**AVIS RELATIF À LA PROTECTION
CONTRE LES EVENTUELS EFFETS NOCIFS ET NUISANCES
PROVOQUÉS PAR LES RAYONNEMENTS NON IONISANTS
GÉNÉRÉS PAR DES ANTENNES ÉMETTRICES STATIONNAIRES**

Commune : CHARLEROI - Exploitant : ORANGE

Référence exploitant : 160C1_1 & 30290C1_1 & 40290C1_1 & 50290C1_1

Rapport n° 2093 / 2025

Figure 2 : Vue en plan des installations d'antennes dans un rayon de 300 mètres autour de l'installation faisant l'objet de la demande d'avis

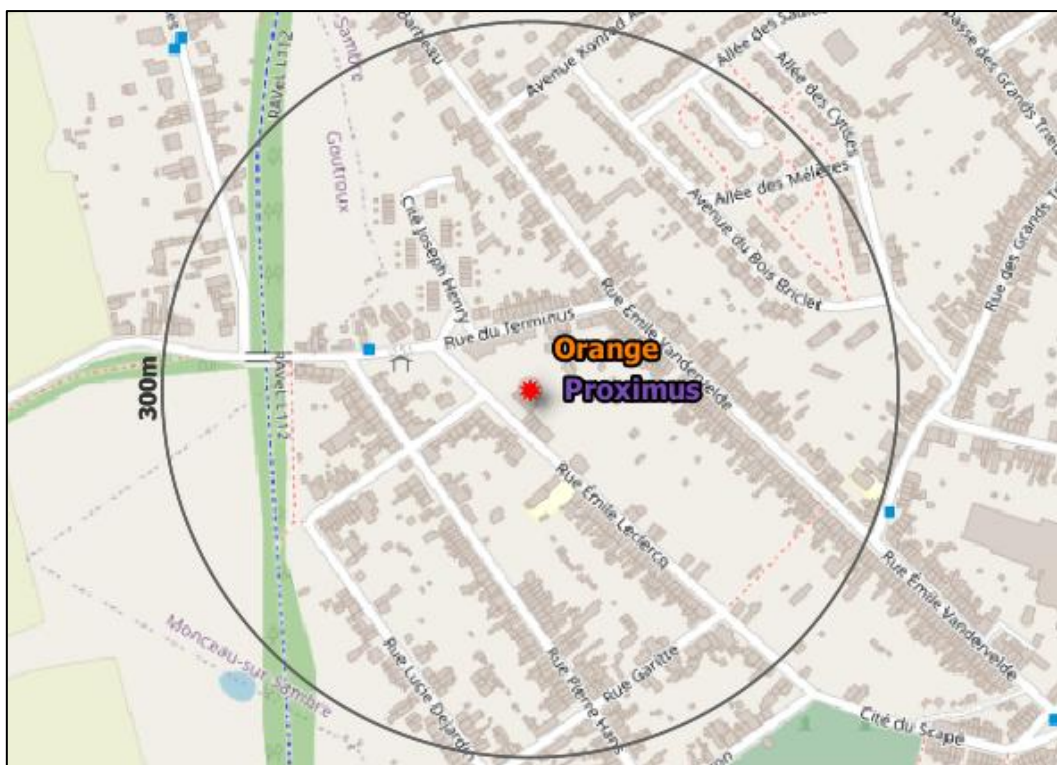
Le plan en projection verticale de la figure 2 indique la localisation des installations d'antennes émettrices stationnaires visées par le décret et situées dans un rayon de 300 mètres autour de l'installation référencée dans le paragraphe 2 et localisée au centre du cercle. Les données de localisation de ces antennes et les avis correspondant sont accessibles via le cadastre en ligne des antennes émettrices stationnaires⁸. Les installations prises en compte dans l'évaluation du respect de la limite cumulative sont les installations d'antennes émettrices déclarées en service par l'exploitant à la date du présent avis, à l'exception de l'installation référencée dans le paragraphe 2 et éventuellement d'autres installations ayant fait l'objet d'une demande d'avis à la même date et qui sont situées à l'intérieur de la zone de 300 mètres de rayon.

- a) il y a au plus 4 installations d'antennes émettrices stationnaires présentes dans la zone d'évaluation de 300 mètres de rayon représentée dans la figure 2, y inclus l'installation référencée dans le paragraphe 2 : la limite cumulative définie à l'article 4, §2 du décret est nécessairement respectée dans les lieux de séjour à l'intérieur de la zone d'évaluation de 300 mètres de rayon ;

- b) il y a exactement 5 installations d'antennes émettrices stationnaires présentes dans la zone d'évaluation de 300 mètres de rayon représentée dans la figure 2, y inclus l'installation référencée dans le paragraphe 2 et il existe, pour 3 ou 4 de ces installations, un avis attestant le respect de la limite abrogée de 3 V/m : la limite cumulative définie à l'article 4, §2 du décret est nécessairement respectée dans les lieux de séjour à l'intérieur de la zone d'évaluation de 300 mètres de rayon ;

- c) dans tous les autres cas, il a été vérifié que la limite cumulative définie à l'article 4, §2 du décret n'est pas dépassée dans les lieux de séjour sur base du nombre d'installations localisées dans la zone d'évaluation de 300 mètres de rayon représentée dans la figure 2, de leur localisation ainsi que des données inscrites dans la figure 1 et au paragraphe 4 du présent avis et dans les avis attestant le respect de la limite par installation ou de la limite abrogée de 3 V/m relatifs aux autres installations reprises dans la figure 2.

Compte tenu des considérations ci-dessus, il apparaît que l'intensité du rayonnement électromagnétique généré, dans les lieux de séjour situés dans un rayon de 300 mètres autour de l'installation référencée dans le paragraphe 2, par l'ensemble des antennes émettrices stationnaires de l'ensemble des exploitants du même site d'antennes émettrices stationnaires respecte la limite fixée à l'article 4, § 2 du décret.
